공작정비동

체크리스트

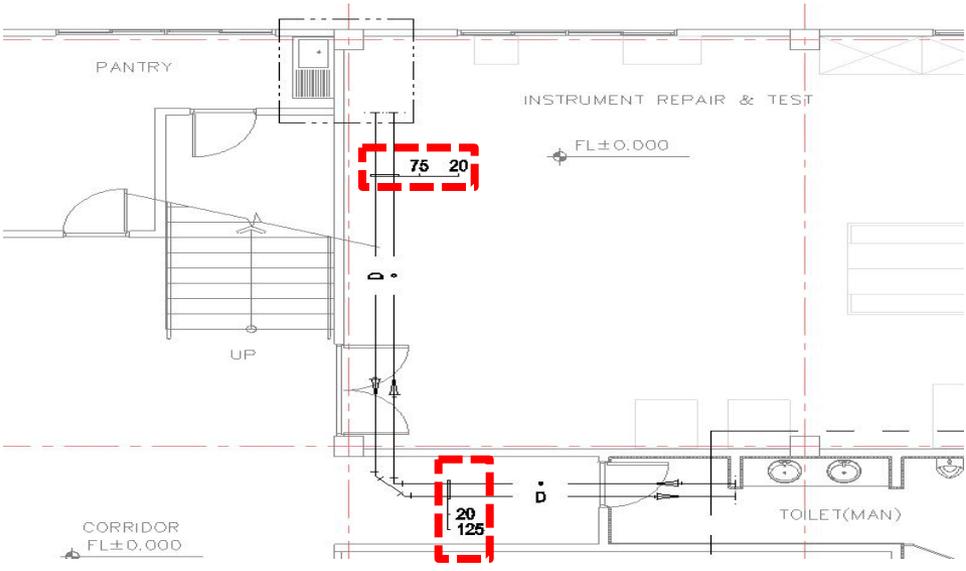
번호		BIM-CSP-CM-059	설계오류 유형	공중간섭(건축설비/전기)	검토일	2013-08-23	
ROI 분석	기존방식 검토 시 오류 발견 난이도	상 / 중 / 하			KEYMAP		
	재작업 범위	해당 내역요소(수량)					
		전					
		후					
	재작업 비용						
공기지연 일수							
BIM 검토	주요 핵심 내용	EHP실내기와 전등 간섭			설계사 검토	전기-간섭사항 수정예정. 설비-에어컨 장비 수정 중에 있습니다. 추후 도면에 반영 하겠습니다.	
		WAITING ROOM-1 1층 LOCKER ROOM(M)에 설치되는 EHP 실내기와 전등 사이의 간섭 확인					
							도면번호
					검토일	2013-11-04	
					검토현황	설계반영	검토중
						BIM반영	변경사항 없음

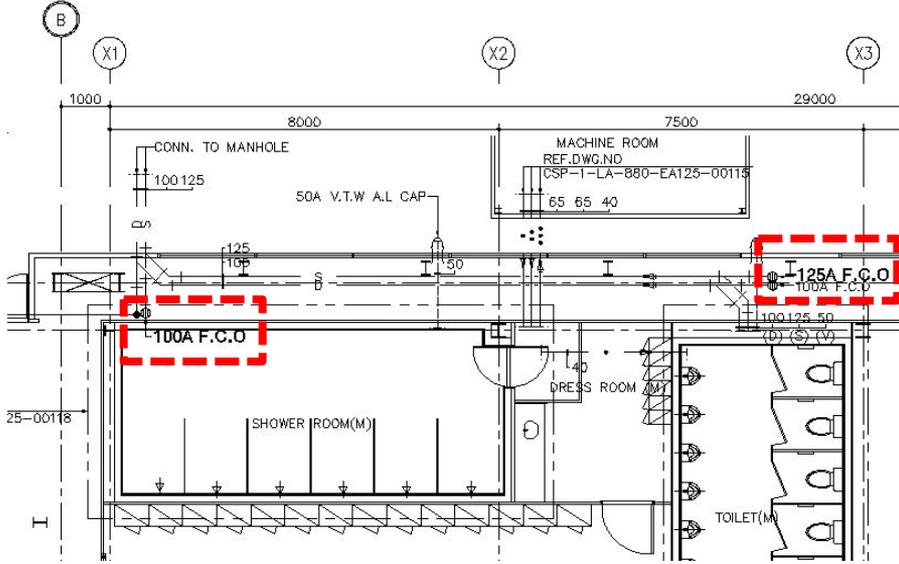
번호		BIM-CSP-CM-060	설계오류 유형	공중간섭(건축설비/전기)	검토일	2013-08-23	
ROI 분석	기존방식 검토 시 오류 발견 난이도	상 / 중 / 하			KEYMAP		
	재작업 범위	해당 내역요소(수량)					
		전					
		후					
	재작업 비용						
공기지연 일수							
BIM 검토	주요 핵심 내용	EHP실내기와 전등 간섭			설계사 검토	전기-간섭사항 수정예정. 설비-에어컨 장비 수정 중에 있습니다. 추후 도면에 반영 하겠습니다.	
		AIR COMPRESSOR ROOM 2층 MEETING ROOM에 설치되는 EHP실내기와 전등사이의 간섭 확인					
		도면번호	(건축설비) CSP-1-LA-880-EA125-00017				
					검토일	2013-11-04	
					검토현황	설계반영	검토중
						BIM반영	변경사항 없음

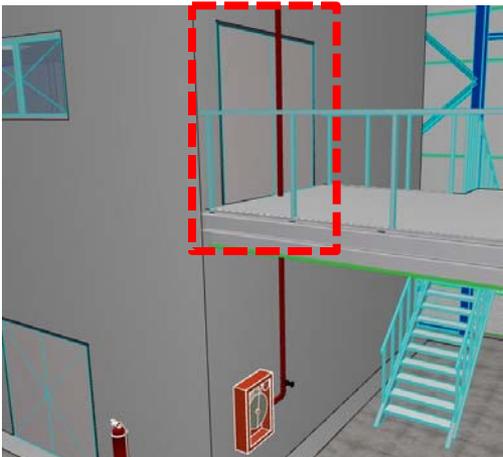
번호		BIM-CSP-CM-062	설계오류 유형	공중간섭(건축설비/전기)	검토일	2013-08-23		
ROI 분석	기존방식 검토 시 오류 발견 난이도	상 / 중 / 하			KEYMAP			
	재작업 범위	해당 내역요소(수량)						
		전						
		후						
	재작업 비용							
공기지연 일수								
BIM 검토	주요 핵심 내용	EHP실내기와 전등 간섭			설계사 검토	전기-간섭사항 수정예정. 설비-에어컨 장비 수정 중에 있습니다. 추후 도면에 반영 하겠습니다.		
							DIAGNOSIS SHOP 각 실에 설치되는 EHP 실내기와 전등 사이의 간섭 확인	
	MACHINE TECHNOLOGY-1		MACHINE TECHNOLOGY-2

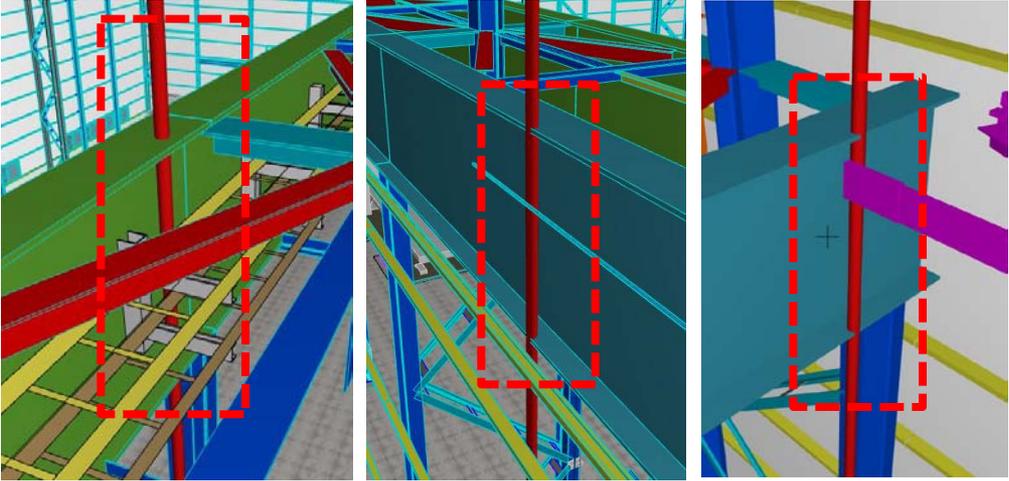
번호		BIM-CSP-CM-063	설계오류 유형	공중간섭(건축설비/플랜트기계)	검토일	2013-08-23			
ROI 분석	기존방식 검토 시 오류 발견 난이도	상 / 중 / 하			KEY MAP				
	재작업 범위	해당 내역요소(수량)							
		전							
		후							
	재작업 비용						위치	DIAGNOSIS SHOP	
공기지연 일수									
BIM 검토	주요 핵심 내용	EHP실외기와 플랜트폐수관 간섭			설계사 검토	설비- 실외기 위치 변경하여, 추후 도면에 반영하겠습니다.			
			DIAGNOSIS SHOP에 설치되는 EHP실외기와 플랜트폐수관 사이의 간섭 확인				검토일	2013-11-04	
							검토 현황	설계 반영	검토중
								BIM 반영	변경사항 없음
도면번호	(건축설비) CSP-1-LA-880-EA125-00026

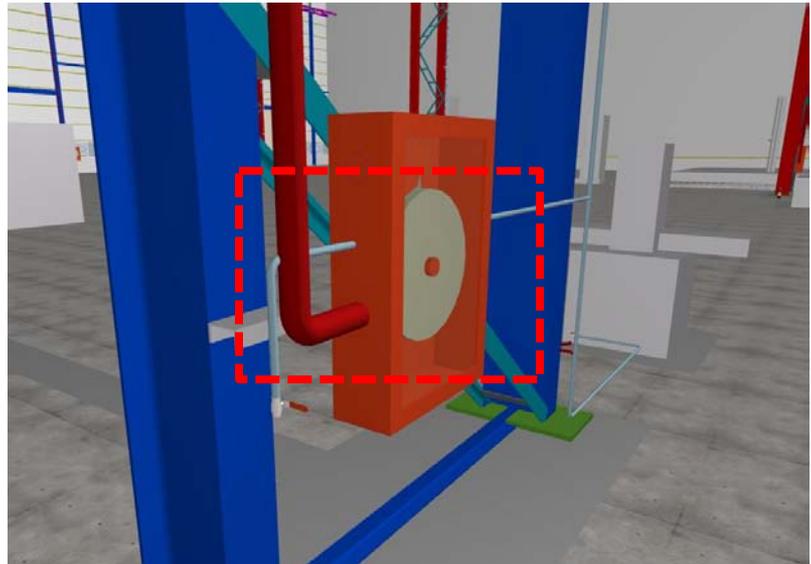
번호		BIM-CSP-CM-065	설계오류 유형	설계검토(건축설비)	검토일	2013-08-23	
ROI 분석	기존방식 검토 시 오류 발견 난이도	상 / 중 / 하			KEY MAP		
	재작업 범위	해당 내역요소(수량)					
		전					
		후					
	재작업 비용				위치	DIAGNOSIS SHOP 1F	
공기지연 일수							
BIM 검토	주요 핵심 내용	배수관경의 오류			설계사 검토	설비- 추후 도면에 반영 하겠습니까	
			DIAGNOSIS SHOP 1F 싱크대 배수관경 오류				검토일
					검토 현황	설계 반영	검토중
						BIM 반영	변경사항 없음
도면번호		(건축설비) CSP-1-LA-880-EA125-00129

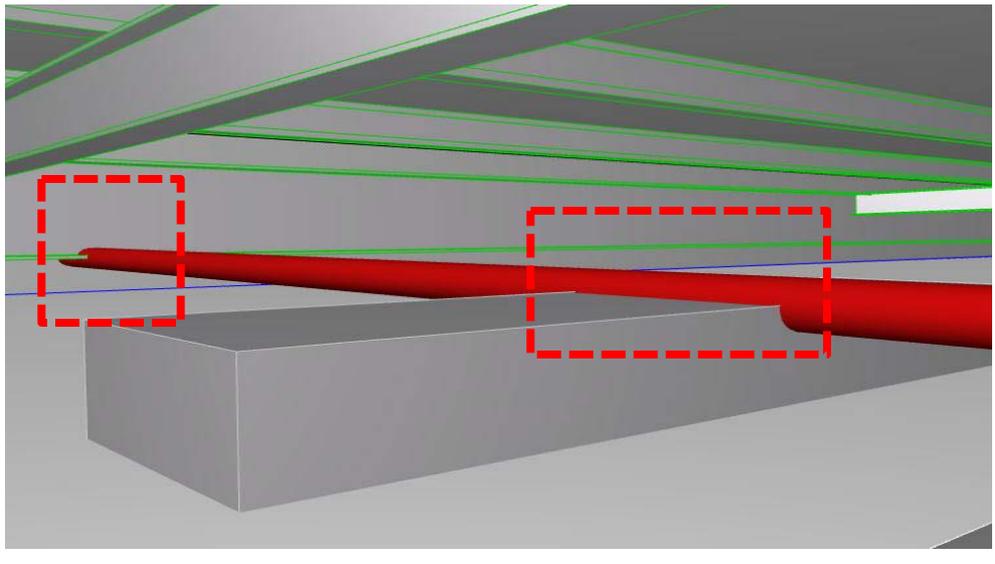
번호		BIM-CSP-CM-066	설계오류 유형	설계검토(건축설비)	검토일	2013-08-23	
ROI 분석	기존방식 검토 시 오류 발견 난이도	상 / 중 / 하			KEYMAP		
	재작업 범위	해당 내역요소(수량)					
		전					
		후					
	재작업 비용						
공기지연 일수							
BIM 검토	주요 핵심 내용	배수관경의 오류			설계사 검토	설비- 추후 도면에 반영 하겠습니까 검토일 2013-11-04	
			HYDRAULIC REPAIR SHOP & LOCKER ROOM 1층 우수배관용 F.C.O 관경 오류				
	도면번호	(건축설비) CSP-1-LA-880-EA125-00129					
				검토현황	설계 반영	검토중	
					BIM 반영	변경사항 없음

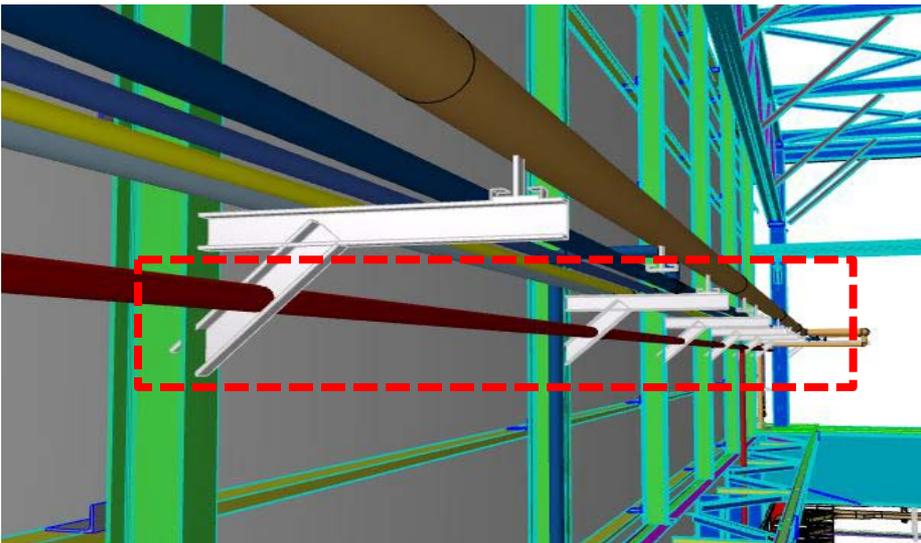
번호		BIM-CSP-CM-068	설계오류 유형	공중간섭(건축/소방)	검토일	2013-08-23	
ROI 분석	기존방식 검토 시 오류 발견 난이도	상 / 중 / 하			KEYMAP		
	재작업 범위	해당 내역요소(수량)					
		전					
		후					
	재작업 비용				위치	E-2 열	
공기지연 일수							
BIM 검토	주요 핵심 내용	소화배관과 출입문 간섭			설계사 검토	건축구조물을 피해서 소화배관 설치 하겠습니다.	
	 <p>BIM 모델링 이미지</p>	 <p>소방도면</p>	MACHINE SHOP에 설치되는 호스 캐비닛 연결 배관과 출입문의 간섭	검토일			2013-11-04
				검토 현황	설계 반영	검토중	
					BIM 반영	변경사항 없음	
도면번호	(소방) CSP-1-LA-880-EA126-00505

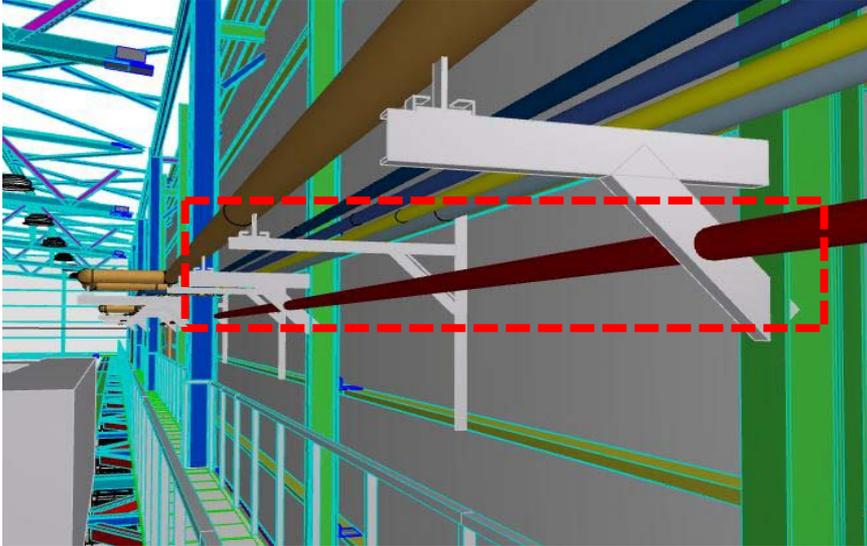
번호		BIM-CSP-CM-069	설계오류 유형	공중간섭(구조/소방)	검토일	2013-08-23	
ROI 분석	기존방식 검토 시 오류 발견 난이도	상 / 중 / 하			KEYMAP		
	재작업 범위	해당 내역요소(수량)					
		전					
		후					
	재작업 비용						
공기지연 일수							
BIM 검토	주요 핵심 내용	소화배관과 구조 간섭			설계사 검토	건축구조물을 피해서 소화배관 설치 하겠습니다.	
				MACHINE SHOP에 설치되는 호스 캐비닛 연결 배관과 구조의 간섭			
	E-5열 F-5열 G-6열						
	도면번호	(소방) CSP-1-LA-880-EA126-00505					
					검토일	2013-11-04	
				검토 현황	설계 반영	검토중	
					BIM 반영	변경사항 없음

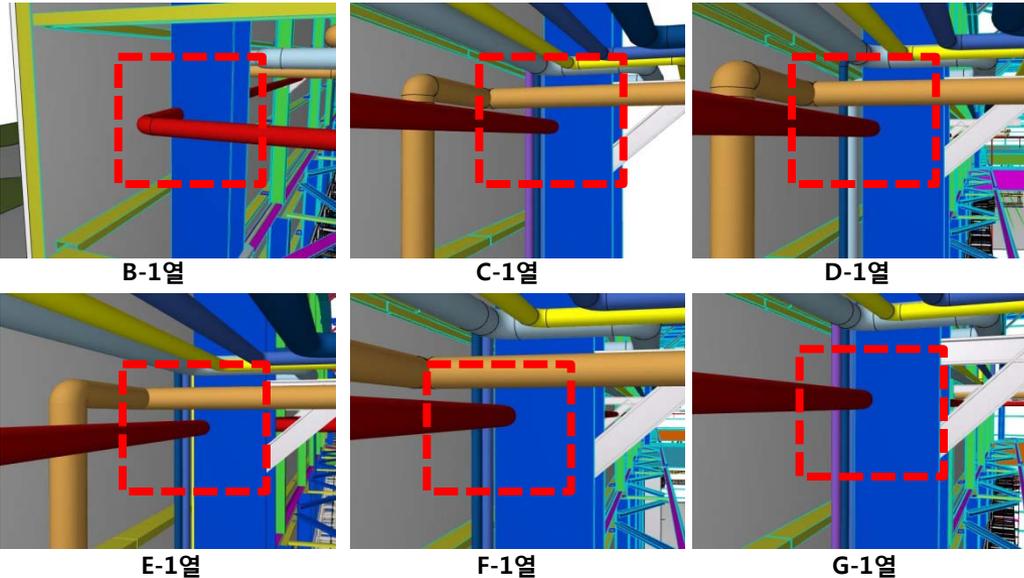
번호		BIM-CSP-CM-070	설계오류 유형	공중간섭(소방/플랜트기계)	검토일	2013-08-23	
ROI 분석	기존방식 검토 시 오류 발견 난이도	상 / 중 / 하			KEYMAP		
	재작업 범위	해당 내역요소(수량)					
		전					
		후					
	재작업 비용						
공기지연 일수							
BIM 검토	주요 핵심 내용	소화배관과 에어배관 간섭			설계사 검토	소방 수정사항 설비-협의 후, 도면에 반영 하겠습니다.	
		MACHINE SHOP에 설치되는 호스 캐비닛과 에어배관의 간섭		검토일		2013-11-04	
				검토 현황	설계 반영	검토중	
					BIM 반영	변경사항 없음	
도면번호	(소방) CSP-1-LA-880-EA126-00505

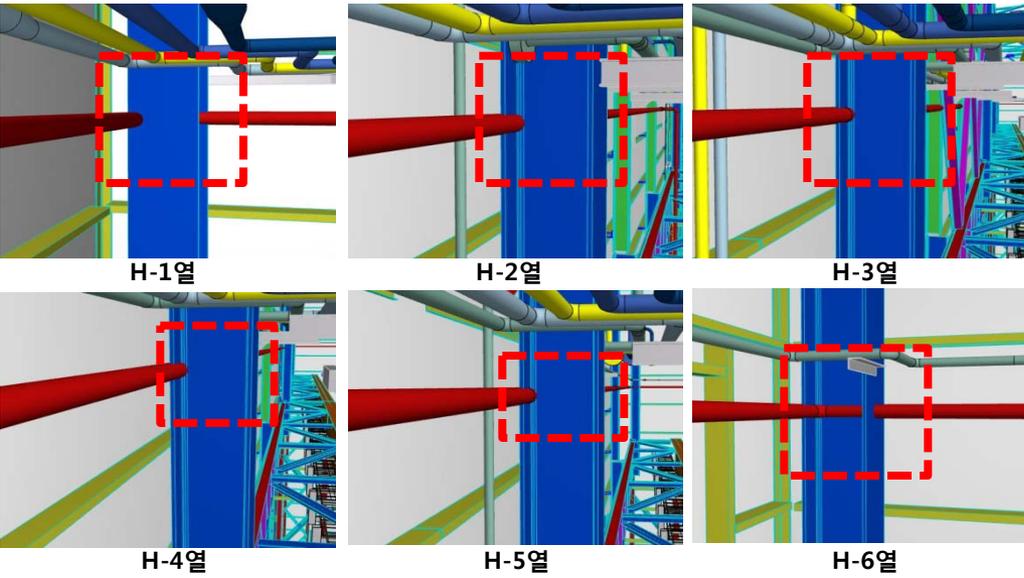
번호		BIM-CSP-CM-071	설계오류 유형	공중간섭(구조/전기/소방)	검토일	2013-08-23			
ROI 분석	기존방식 검토 시 오류 발견 난이도	상 / 중 / 하			KEYMAP				
	재작업 범위	해당 내역요소(수량)							
		전							
		후							
	재작업 비용								
공기지연 일수									
BIM 검토	주요 핵심 내용	소화배관과 전등 및 구조의 간섭			설계사 검토	설비- 협의 후, 도면에 반영 하겠습니다.			
		2F WAITING ROOM-2에 설치되는 호스 캐비닛 연결 배관과 전등 및 구조의 간섭							
							검토일	2013-11-04	
							설계 반영	검토중	
BIM 반영	변경사항 없음								
	도면번호	(소방) CSP-1-LA-880-EA126-00514 (전기) CSP-1-LA-790-EE155-00100			검토 현황

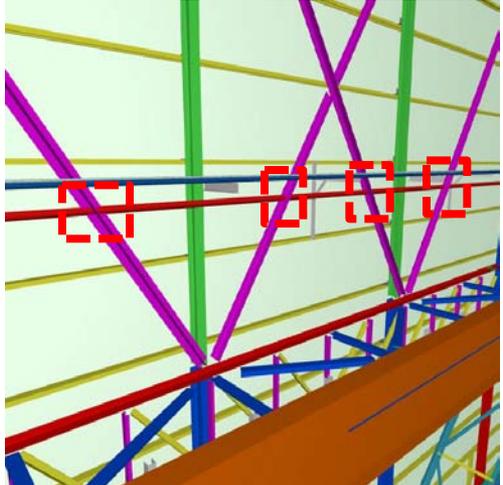
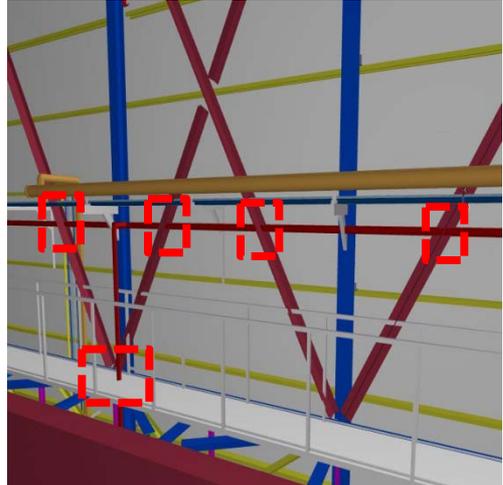
번호		BIM-CSP-CM-073	설계오류 유형	공중간섭(플랜트기계/소방)	검토일	2013-08-23				
ROI 분석	기존방식 검토 시 오류 발견 난이도	상 / 중 / 하			KEYMAP					
	재작업 범위	해당 내역요소(수량)								
		전								
		후								
	재작업 비용									
공기지연 일수										
BIM 검토	주요 핵심 내용	소화배관과 플랜트 배관 서포트의 간섭			설계사 검토	소방 수정 사항 협의 후, 도면에 반영 하겠습니다.				
		공작정비동 A~H-1열에 설치되는 소화배관과 플랜트 배관 서포트의 간섭					검토일	2013-11-04		
							검토현황	설계반영	검토중	
								BIM 반영	변경사항 없음	
도면번호	(소방) CSP-1-LA-880-EA126-00505 (플랜트 기계) CSP-1-LA-971-EP144-00001

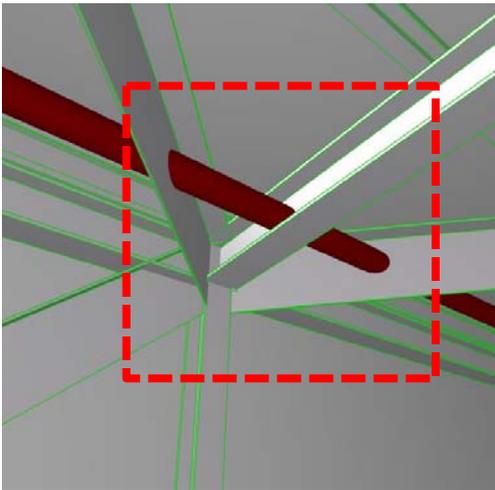
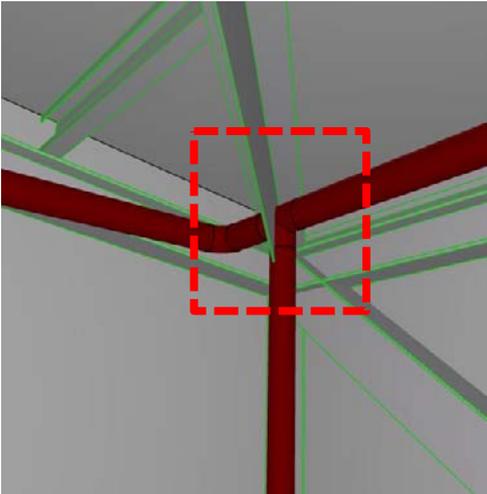
번호		BIM-CSP-CM-075	설계오류 유형	공중간섭(구조/소방)	검토일	2013-08-23		
ROI 분석	기존방식 검토 시 오류 발견 난이도	상 / 중 / 하			KEYMAP			
	재작업 범위	해당 내역요소(수량)						
		전						
	후							
	재작업 비용							
공기지연 일수								
BIM 검토	주요 핵심 내용	소화배관과 구조의 간섭			설계사 검토	협의 후, 도면에 반영하겠습니다.		
		공작정비동 B~G-1열에 설치되는 소화배관과 기둥의 간섭					검토일	2013-11-04
		도면번호	(소방) CSP-1-LA-880-EA126-00505			검토현황	설계반영	검토중
							BIM 반영	변경사항 없음

위치 소화펌프실

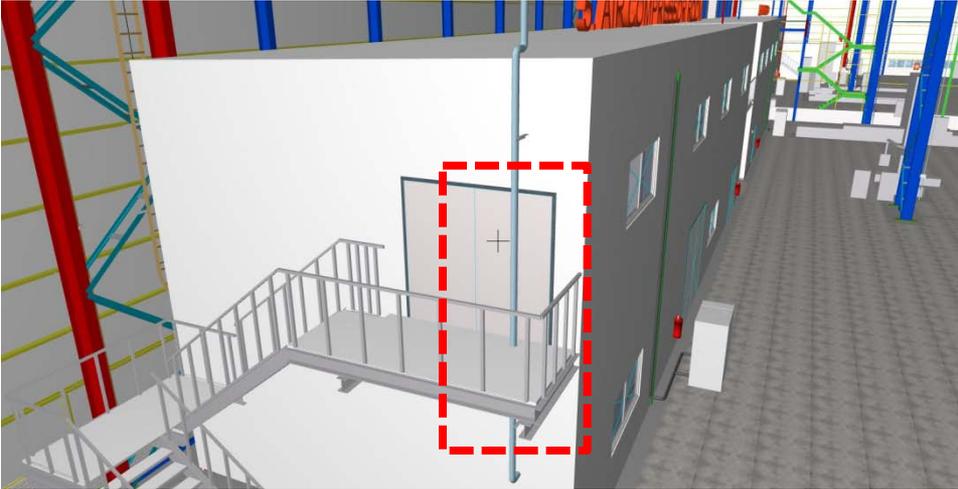
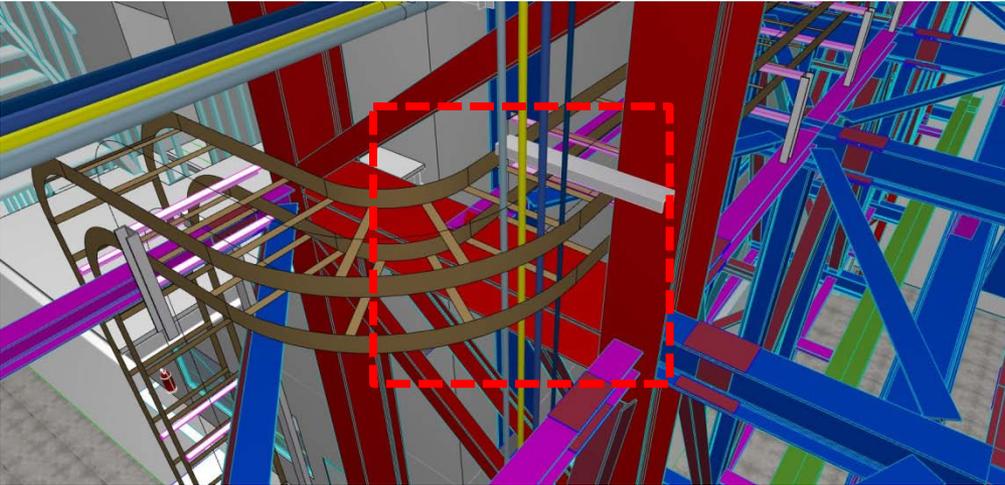
번호		BIM-CSP-CM-080	설계오류 유형	공중간섭(구조/소방)	검토일	2013-08-23	
ROI 분석	기존방식 검토 시 오류 발견 난이도	상 / 중 / 하			KEYMAP		
	재작업 범위	해당 내역요소(수량)					
		전					
		후					
	재작업 비용						
공기지연 일수							
BIM 검토	주요 핵심 내용	소화배관과 구조의 간섭			설계사 검토	건축구조물을 피해서 소화배관 설치 하겠습니다	
							검토일 2013-11-04 검토중 설계 반영 변경사항 없음 BIM 반영
			소화펌프실 내에 설치되는 소화배관과 구조의 간섭				
	도면번호	(소방) CSP-1-LA-880-EA126-00518

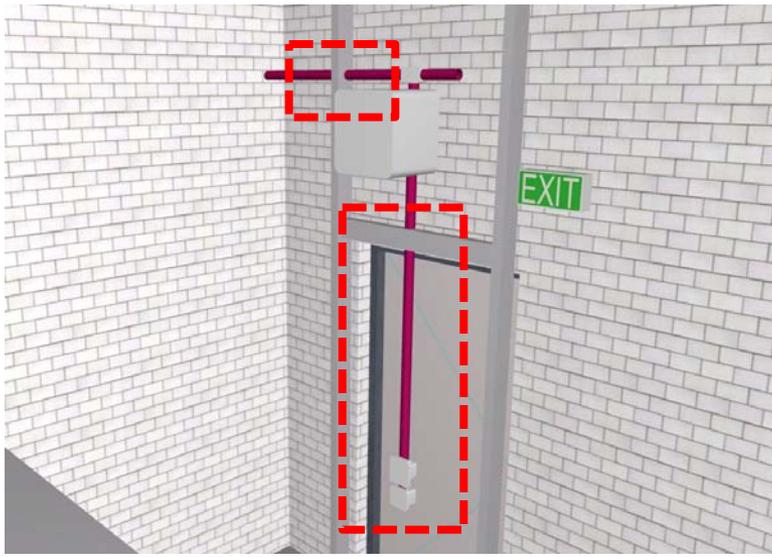
번호		BIM-CSP-CM-081	설계오류 유형	설계검토(구조/플랜트기계)	검토일	2013-08-23	
ROI 분석	기존방식 검토 시 오류 발견 난이도	상 / 중 / 하			KEYMAP		
	재작업 범위	해당 내역요소(수량)					
		전					
		후					
	재작업 비용						
공기지연 일수							
BIM 검토	주요 핵심 내용	작업자 이동 경로상에 배관이 배치됨			설계사 검토	주요 구조부 변경불가 설계사 수정 CSP-1LA-971-EP142-00012, 00029 EP144-00009, 00011, 00109, 00111, 00208, 00212, 00308, 00321, 00504	
							검토현황 설계 반영 BIM 반영
	C-1~2열		F-1~2열				
도면번호	(플랜트 기계) CSP-1-LA-971-EP142-00012,00029			반영

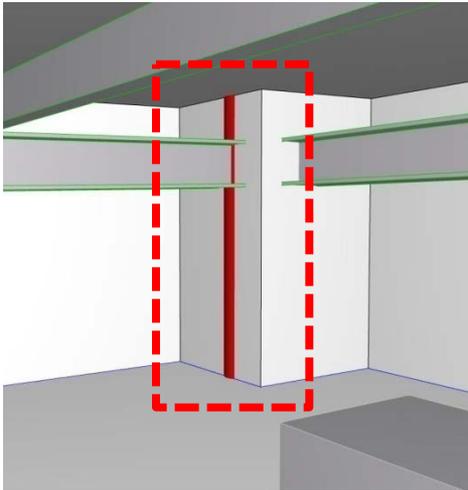
번호		BIM-CSP-CM-082	설계오류 유형	설계검토(건축/플랜트기계)	검토일	2013-08-23			
ROI 분석	기존방식 검토 시 오류 발견 난이도	상 / 중 / 하			KEYMAP				
	재작업 범위	해당 내역요소(수량)							
		전							
		후							
	재작업 비용								
공기지연 일수									
BIM 검토	주요 핵심 내용	Air 배관 위치 검토 요함.			설계사 검토	설계사 수정 CSP-1LA-971-EP142-00023 EP144-00317			
							검토일	2013-11-04	
	D-1~2열		Air 배관의 위치가 문을 막고 있으며, 계단 구조물을 관통하고 있음. 검토 요함.				검토 현황	설계 반영	반영
	도면번호		(플랜트 기계) CSP-1-LA-971-EP142-00023					BIM 반영	반영

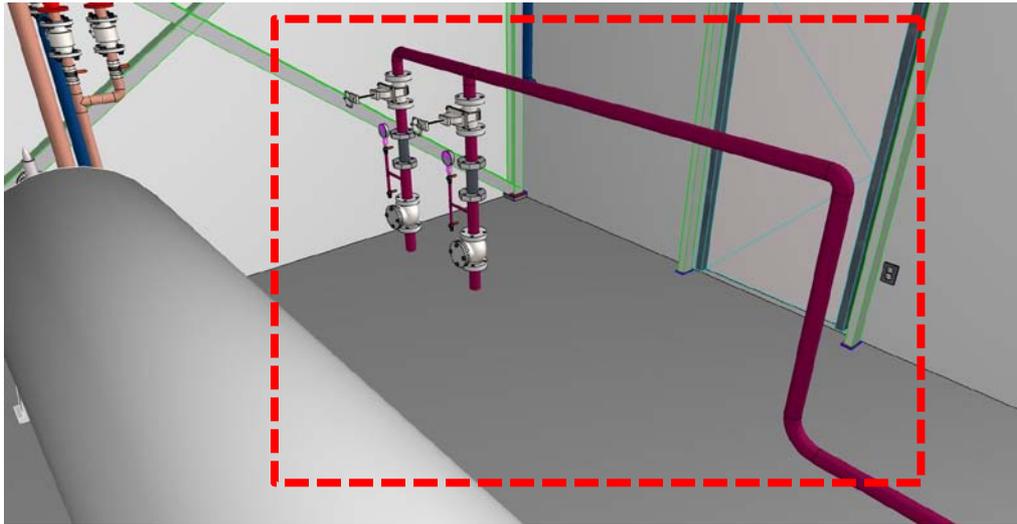
번호		BIM-CSP-CM-085	설계오류 유형	공중간섭(구조/소방)	검토일	2013-08-23	
ROI 분석	기존방식 검토 시 오류 발견 난이도	상 / 중 / 하			KEYMAP		
	재작업 범위	해당 내역요소(수량)					
		전					
		후					
	재작업 비용						
공기지연 일수							
BIM 검토	주요 핵심 내용	소화배관과 구조 간섭			설계사 검토	건축구조물을 피해서 소화배관 설치 하겠습니다.	
							검토일 2013-11-04 검토중 설계 반영 검토 현황 변경사항 없음 BIM 반영

호스 캐비닛 연결 배관과 건축 구조의 간섭				
도면번호	(소방) CSP-1-LA-880-EA126-00505

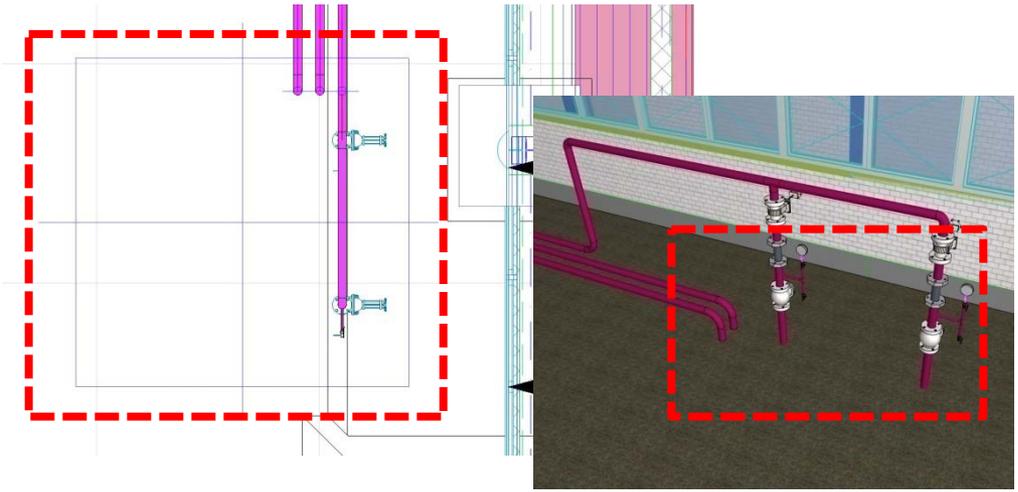
번호		BIM-CSP-CM-086	설계오류 유형	공중간섭(건축/소방)	검토일	2013-08-23		
ROI 분석	기존방식 검토 시 오류 발견 난이도	상 / 중 / 하			KEYMAP			
	재작업 범위	해당 내역요소(수량)						
		전						
		후						
	재작업 비용							
공기지연 일수								
BIM 검토	주요 핵심 내용	소화배관과 구조의 간섭			설계사 검토	건축구조물을 피해서 소화배관 설치 하겠습니다.		
			공작정비동 ELECTRIC ROOM-1 G~H-1열에 설치되는 소화배관과 건축 구조의 간섭					
							검토일	2013-11-04
							검토현황	검토중
				설계반영				
				BIM 반영	변경사항 없음			
도면번호		(소방) CSP-1-LA-880-EA126-00501,00502

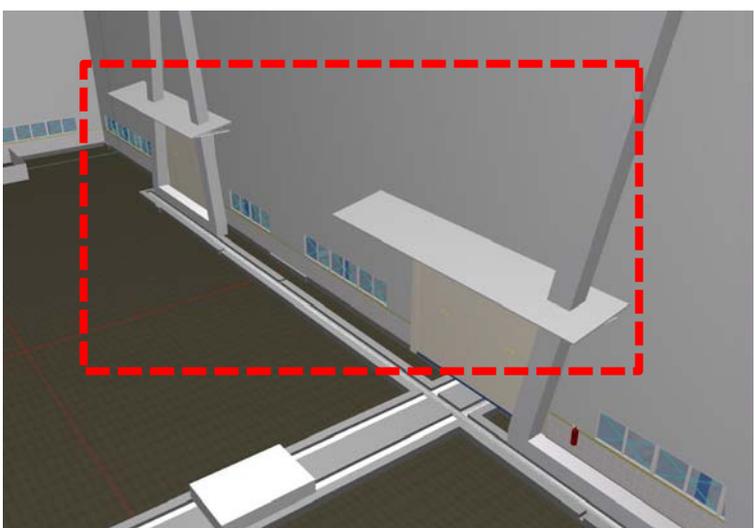
번호		BIM-CSP-CM-087	설계오류 유형	공중간섭(건축/소방)	검토일	2013-08-23			
ROI 분석	기존방식 검토 시 오류 발견 난이도	상 / 중 / 하			KEYMAP				
	재작업 범위	해당 내역요소(수량)							
		전							
		후							
	재작업 비용								
공기지연 일수									
BIM 검토	주요 핵심 내용	소화배관과 구조의 간섭			설계사 검토	건축구조물을 피해서 소화배관 설치하도록 하겠습니다.			
							공작정비동 ELECTRIC ROOM-1 2층 OFFICE ROOM에 설치되는 소화배관과 건축 구조의 간섭		
								검토일	2013-11-04
								설계 반영	검토중
				BIM 반영	변경사항 없음				
도면번호		(소방) CSP-1-LA-880-EA126-00501,00502
